Dictamen Discrepancia N°16-2023

Área Típica N°1

Discrepancia presentada por Enel Distribución Chile S.A., respecto del Informe Técnico para el Cálculo de las Componentes del Valor Agregado de Distribución, cuatrienio noviembre 2020-2024

Santiago, 25 de abril de 2023

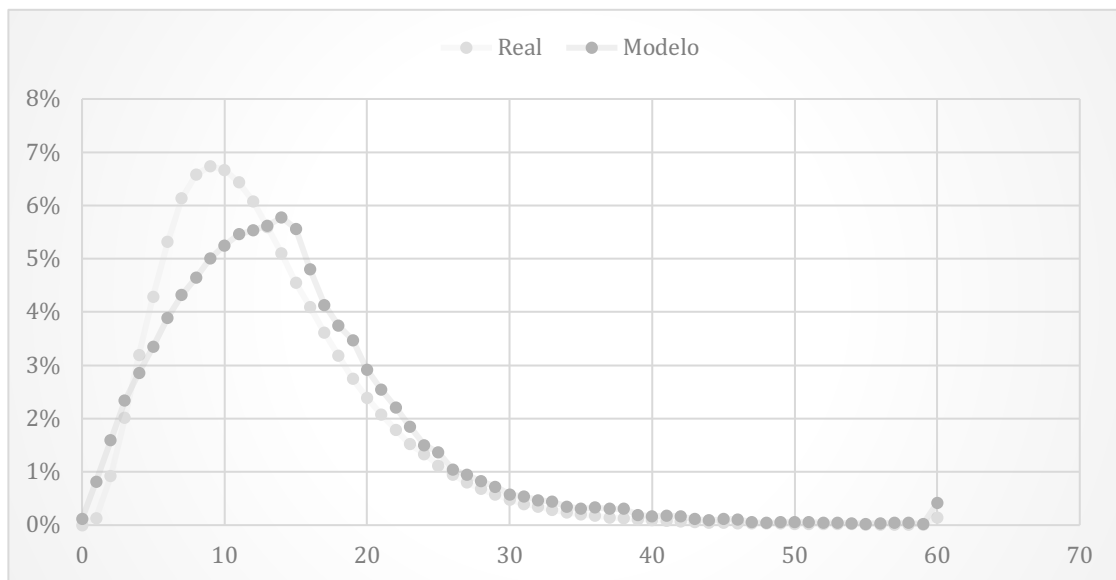
Enel indica que efectuó una observación relativa a la extensión de la red BT de la empresa modelo establecidos en el Estudio del Consultor señalando que era insuficiente para abastecer a la totalidad de los clientes y consideraba extensas acometidas. Indica que la Comisión acogió parcialmente la observación, corrigiendo los casos de ejemplos presentados, pero que al inspeccionar nuevamente la red modelo, en el Informe Técnico subsiste el problema.

La discrepante presenta en imágenes dos ejemplos en que, comparando el escenario de la empresa de referencia del ATD1 con el de la empresa modelo, se constataría que existe una menor extensión de la red de BT para el caso de la empresa modelo en pos de una mayor extensión de las longitudes de las acometidas de los clientes.
